Dodatek č. 1 ke Smlouvě o dílo ze dne 12. 12. 2022

Shora uvedené smluvní strany se dohodly na uzavření dodatku č. 1 (dále jen „dodatek“) ke Smlouvě o dílo ze dne 12. 12. 2022, která byla uzavřena se zhotovitelem jako vybraným dodavatelem veřejné zakázky nazvané: **Vytvoření manipulační a odstavné plochy včetně úpravy heliportu v Nemocnici Broumov formou Design & Build** (dále jen „veřejná zakázka“).

SOUHRN ZMĚNOVÝCH LISTŮ - DODATEK č. 1

Vytvoření manipulační a odstavné plochy včetně úpravy heliportu
v Nemocnici Broumov formou Design & Build

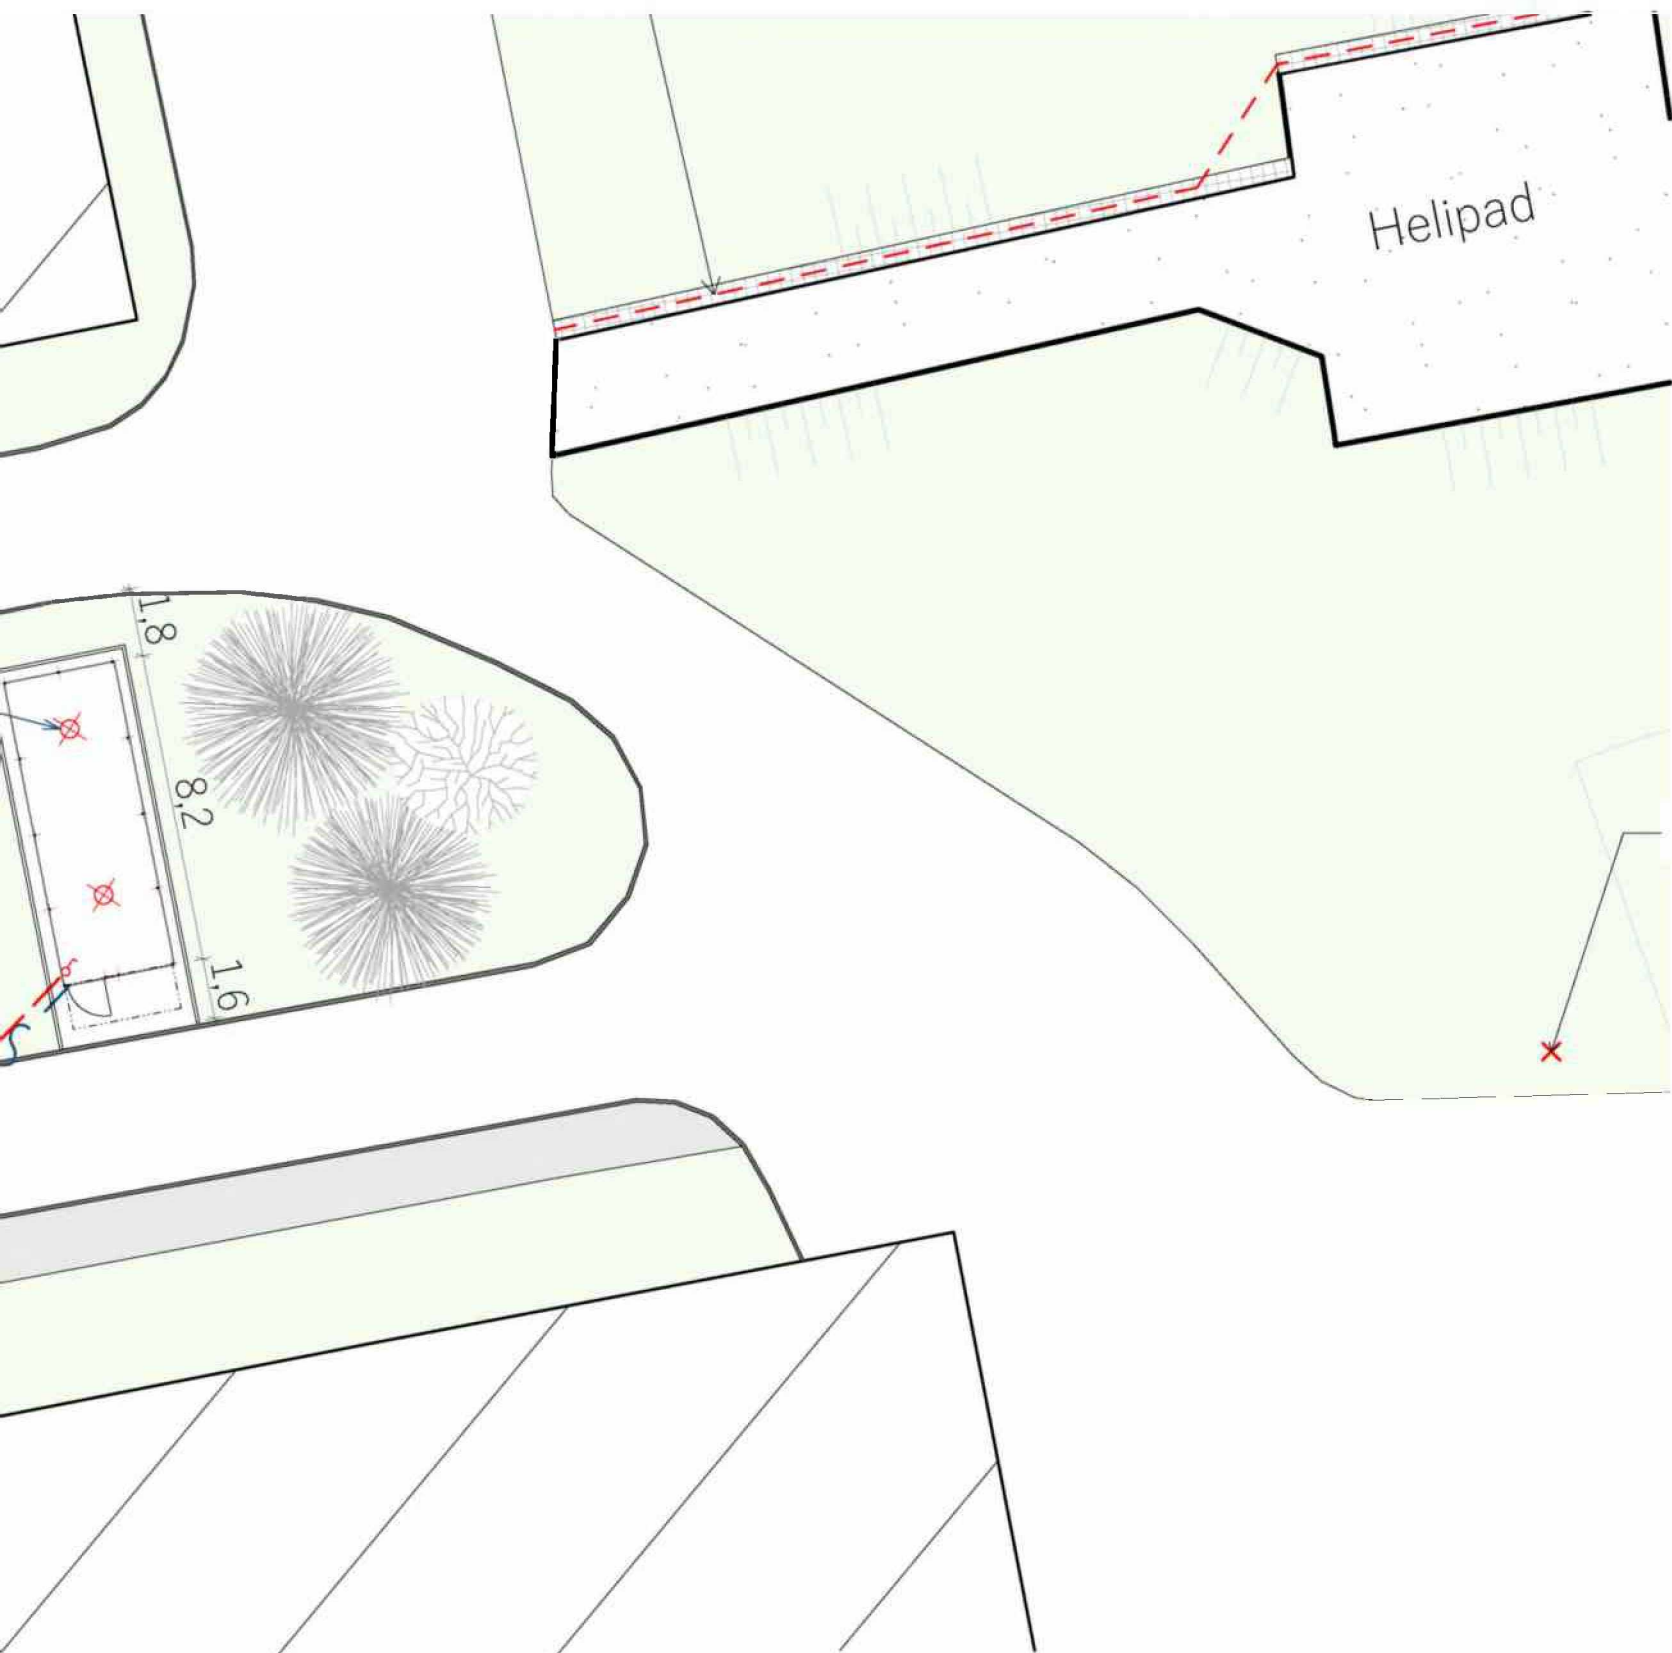
V původním záměru nebyl požadavek na silnoproudou elektroinstalaci, elektrické zásuvky, ani na osvětlení kolárny.

Na základě požadavku od uživatele a investora budou silnoproudé kabely vedeny v chráničkách, přičemž se využije vyříznutá asfaltová plocha a vykopaná rýha pro uložení slaboproudých kabelů. Dále budou v kolárně připraveny elektrické zásuvky a namontována zářivková průmyslová svítidla.

Tyto práce vznikly na základě požadavku od uživatele a investora. Pro případné nabíjení elektrokol v kolárně je nutné zřídit v kolárně elektrické zásuvky. Pro osvětlení prostor kolárny se zde namontují zářivková průmyslová svítidla.

2x zářivkové svítidlo
1x vypínač

překop v asfaltové ploše
š. 0,6 m - 13 bm

PŘÍPOJKA NN
2x CYKY 3Cx1,5
v chránička trubka ohebná DN 40
délka -cca18 m - hl. 0,7 m + 5 m interier. rozvod

přípojka DATOVÝ KABEL
2x UTP-5E - PE černý venkovní
v chránička trubka ohebná DN 40
délka -cca18 m- hl. 0,7 m +5 m interierový rozvod

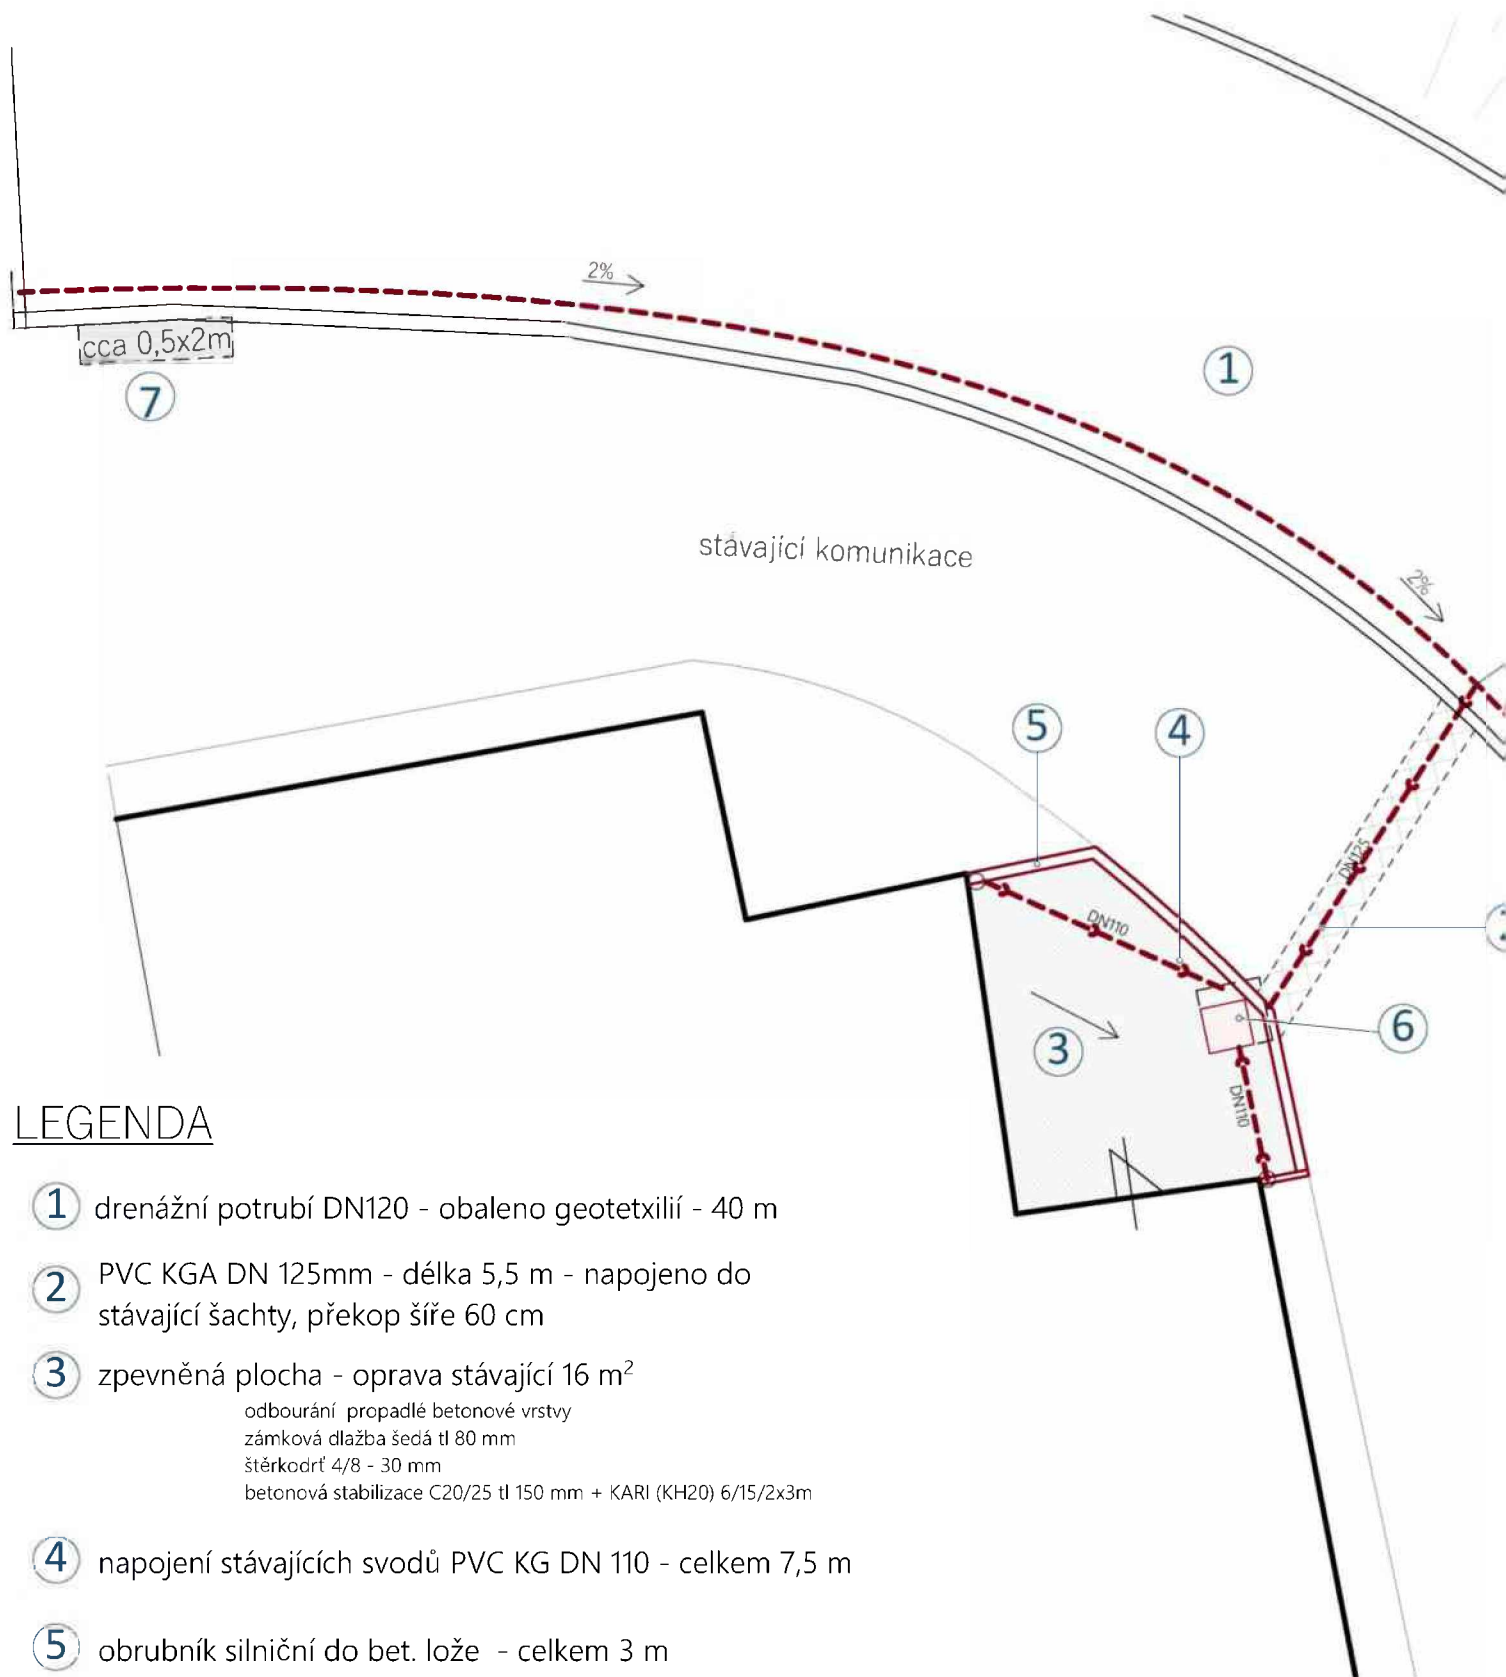
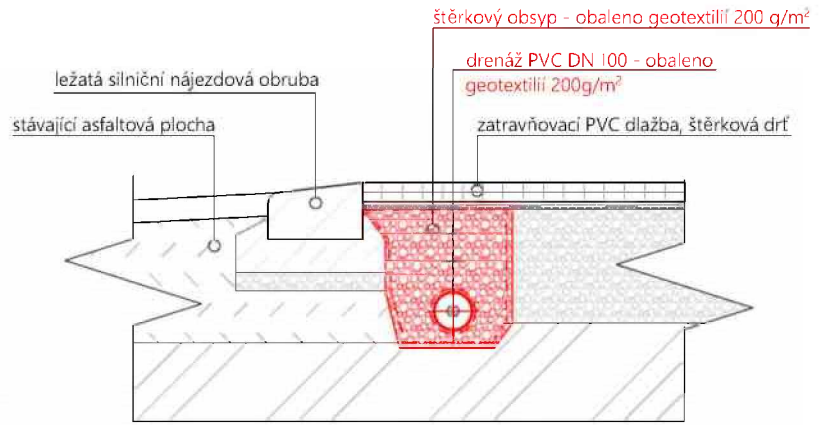
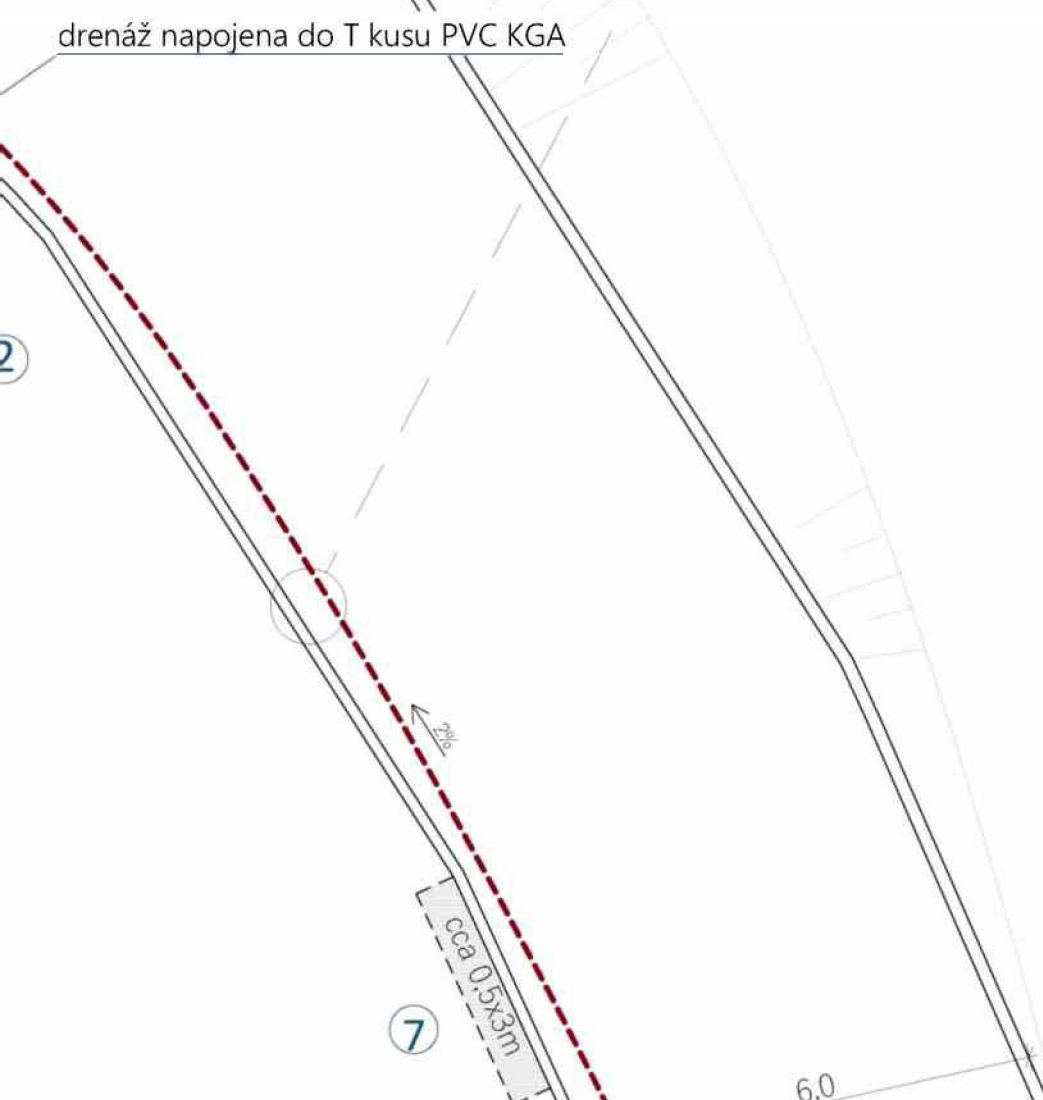
V původním záměru nebyla zahrnuta oprava a odvodnění zpevněné plochy a šachty u garáží, která je v blízkosti manipulační plochy. Tato plocha a šachta je v havarijním stavu. Dále nebylo v původním záměru zahrnuto drenážní potrubí a odvodnění manipulační plochy.

Na základě požadavku od uživatele a investora bude opravena a odvodněna zpevněná plocha, včetně šachty u garáží. Dále bude doplněno drenážní potrubí u manipulační plochy a kanalizační potrubí budou napojena na stávající šachtu. Zároveň bude opravena část komunikace, navazující na manipulační plochu.

Tyto práce vznikly na základě požadavku od uživatele a investora. Stávající zpevněná plocha u garáží je v havarijním stavu a zejména u stávající šachty hrozí nebezpečí úrazu. V souvislosti s těmito pracemi se na stávající šachtu napojí i drenážní potrubí manipulační plochy a plochy budou odvodněny.

- ① drenážní potrubí DN120 - obaleno geotextilií - 40 m
- ② PVC KGA DN 125mm - délka 5,5 m - napojeno do stávající šachty, překop šíře 60 cm
- ③ zpevněná plocha - oprava stávající 16 m²
 odbourání propadlé betonové vrstvy
 zámková dlažba šedá tl 80 mm
 štěrkokdrť 4/8 - 30 mm
 betonová stabilizace C20/25 tl 150 mm + KARI (KH20) 6/15/2x3m
- ④ napojení stávajících svodů PVC KG DN 110 - celkem 7,5 m
- ⑤ obrubník silniční do bet. lože - celkem 3 m
- ⑥ oprava stávající šachty
 nový pojezdový poklop 600/600
 opravy zvětralé cihelné dozdivky - upřesněno po rozkrytí
 zřízení průrazů pro napojení svodů
- ⑦ oprava komunikace - celkem 2,5 m²
 oprava propadlého asfaltu v ploše
 doplnění "studeného" asfaltu s přehutněním

D1 - 1:20

drenáž napojena do T kusu PVC KGA

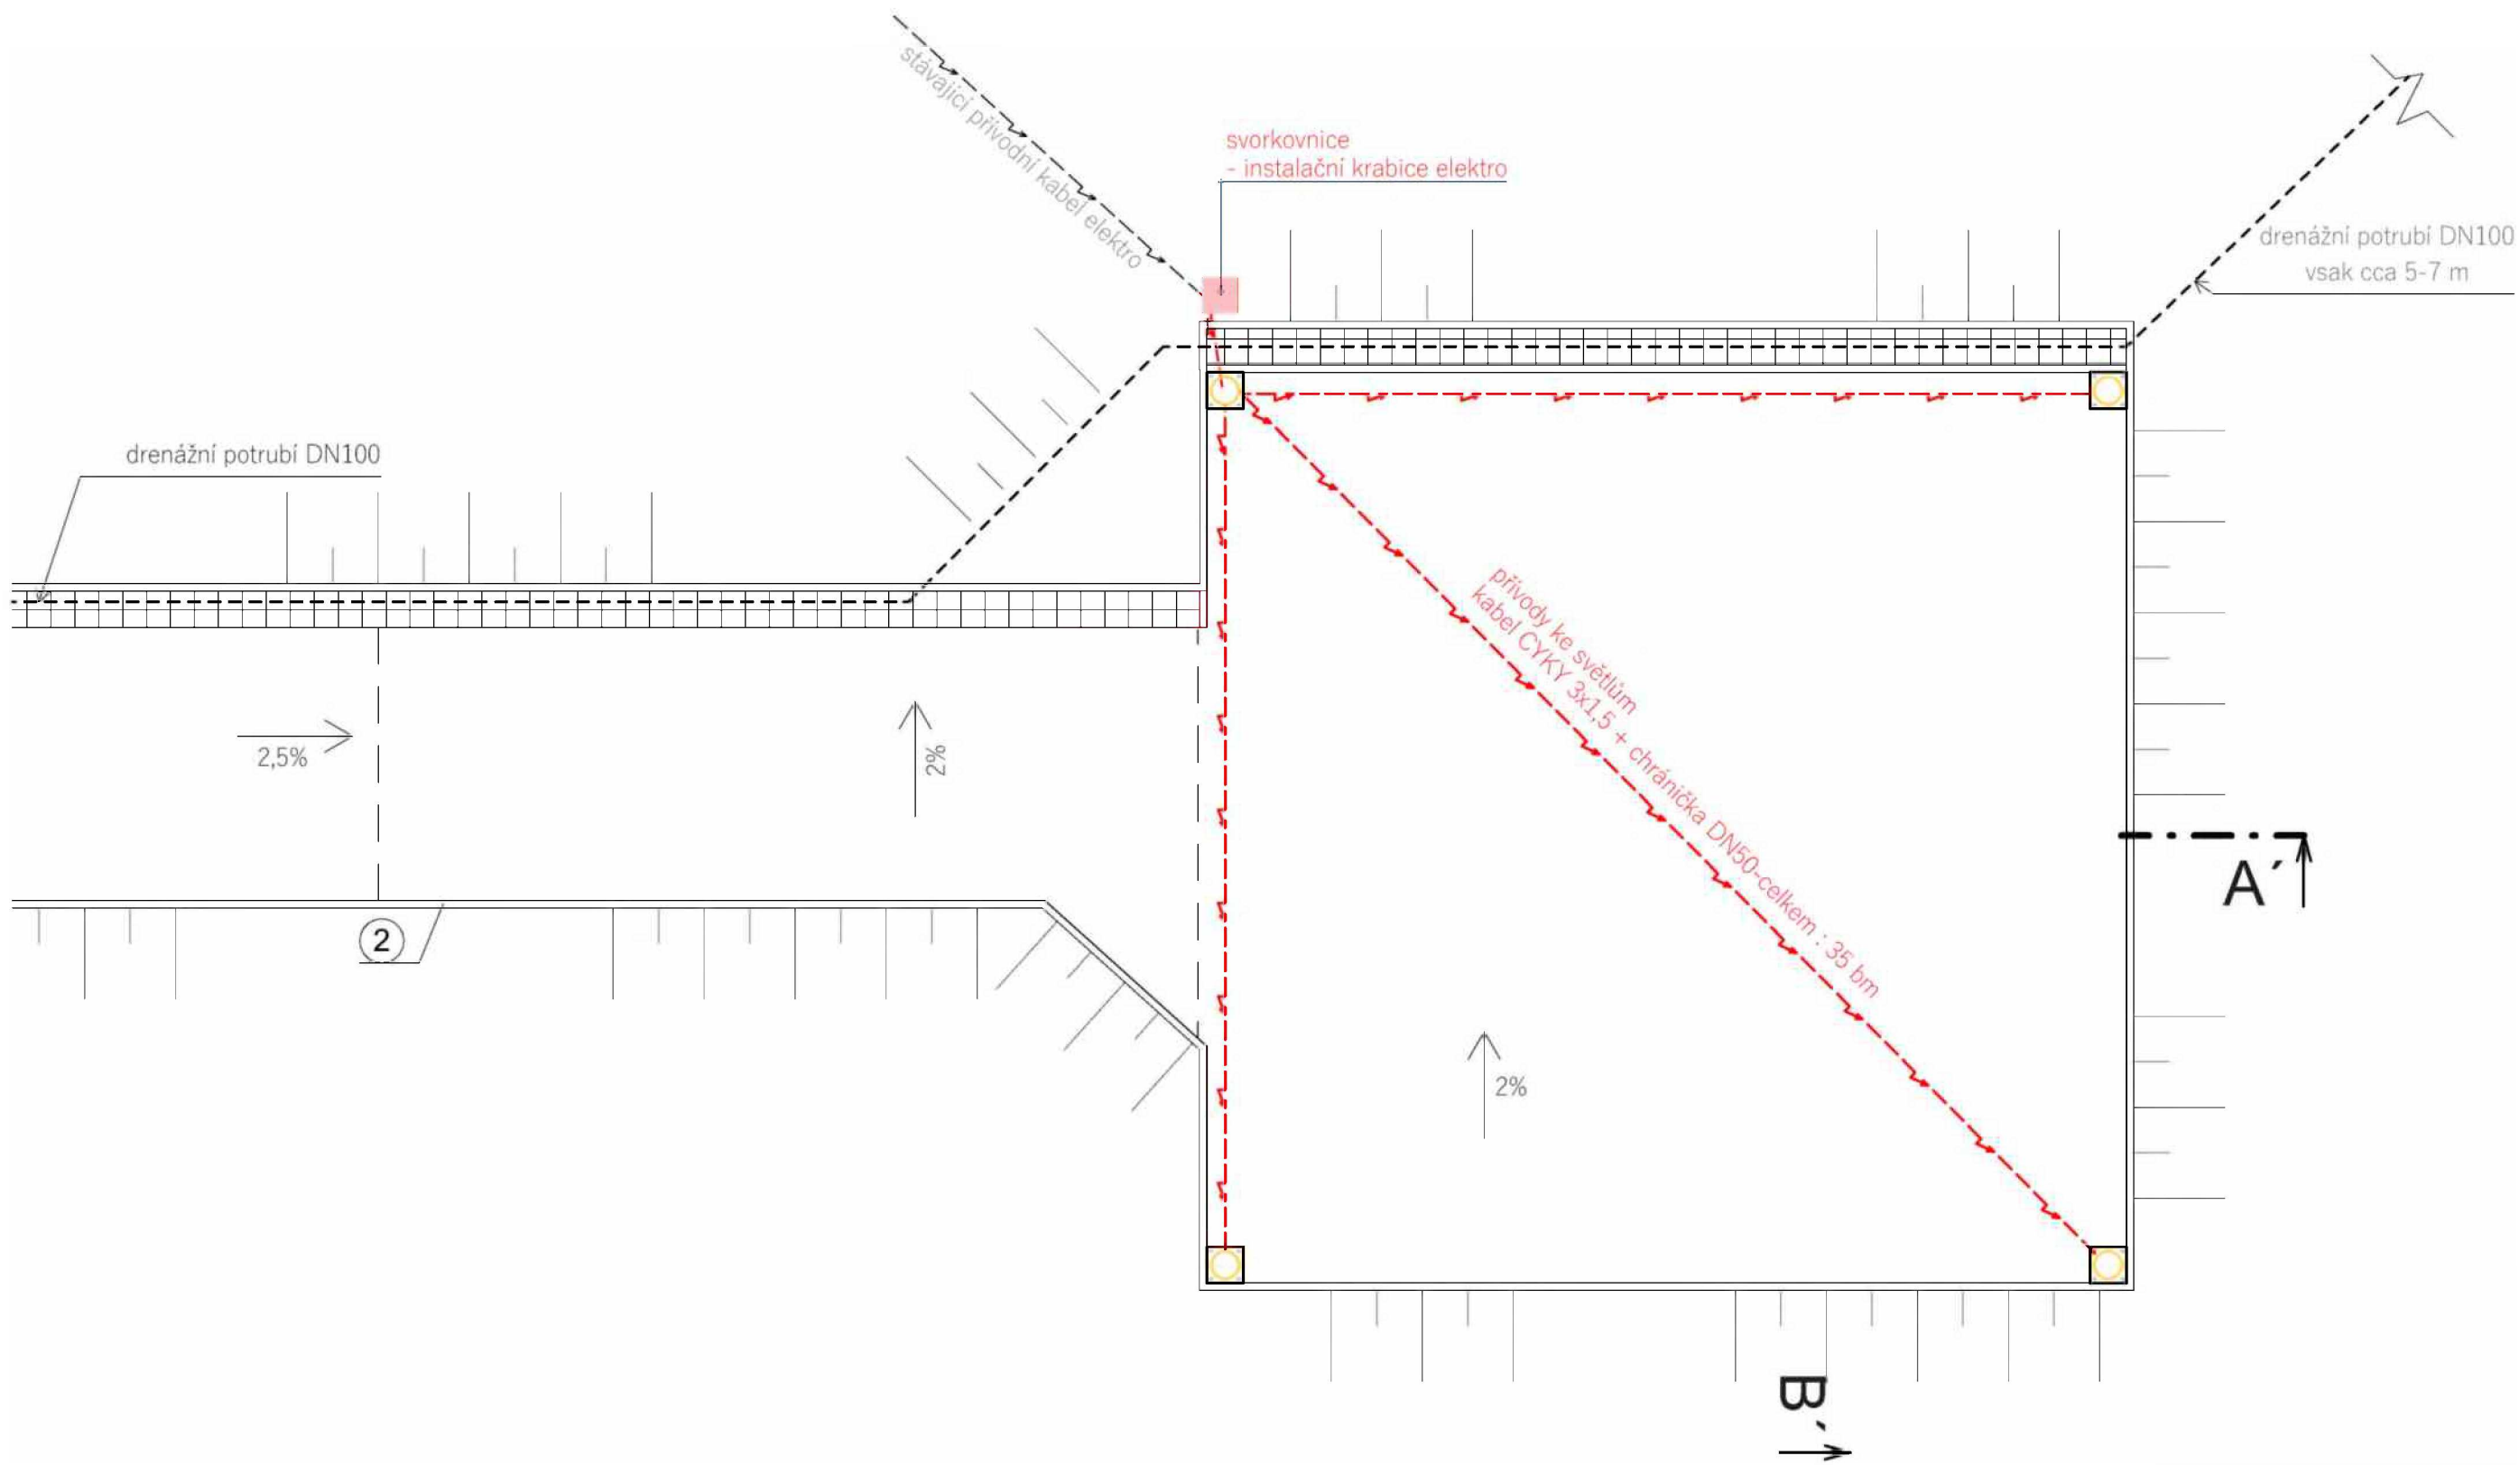
V původním záměru nebyl požadavek na řešení elektroinstalace pod plochou heliportu.

Na základě požadavku od uživatele a investora budou do plochy heliportu doplněny nové silnoproudé rozvody pro stávající světelný systém heliportu.

Tyto vícepráce vznikly na základě požadavku od uživatele a investora. Pro stávající světelný systém heliportu je zapotřebí doplnit silnoproudé rozvody do plochy heliportu.
